三亚崖州湾智造创新园

方案修改说明

2025年09月16日

修改前停车位布置图

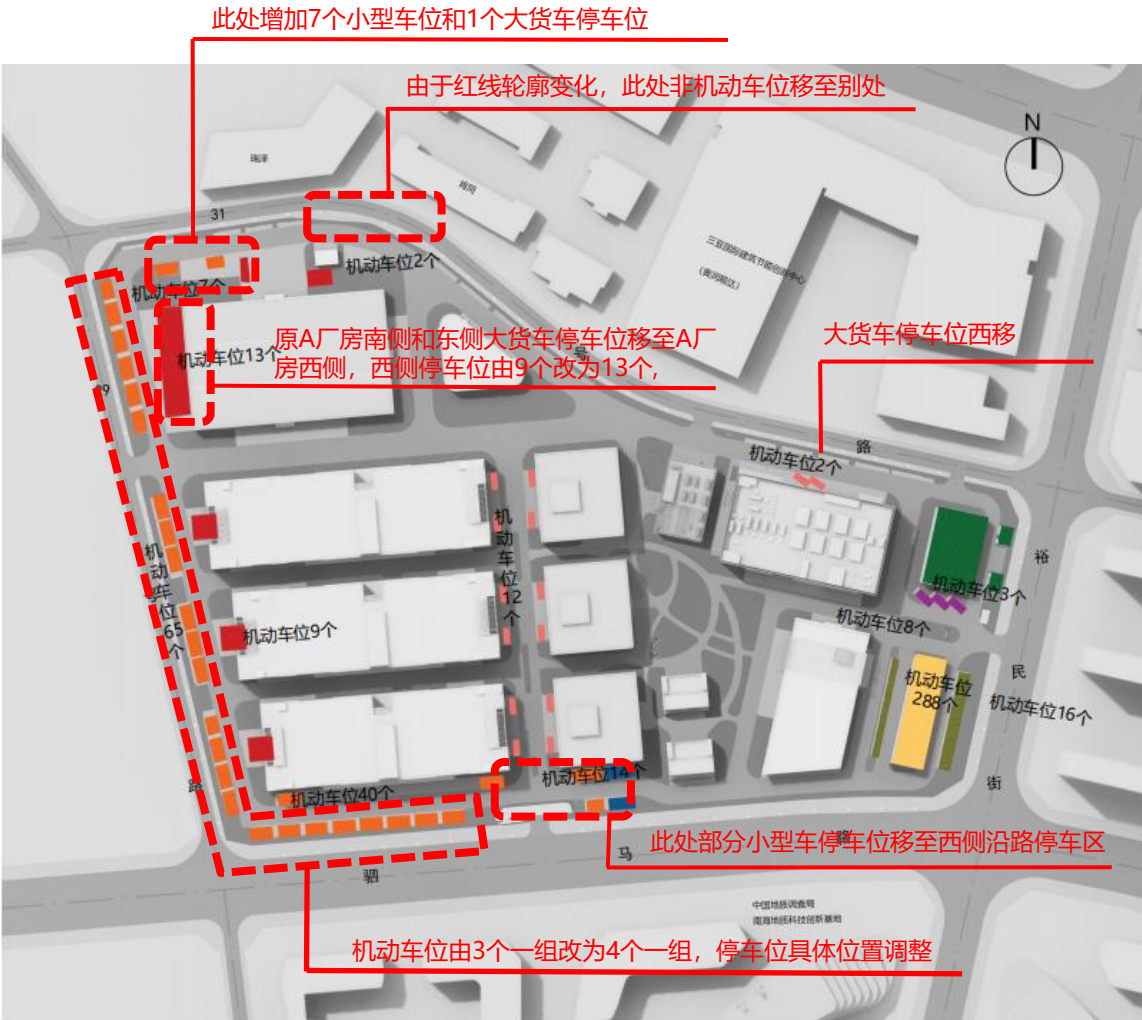
修改2——停车位位置修改

部分停车位位置调整，总停车数及停车位配比保持不变。
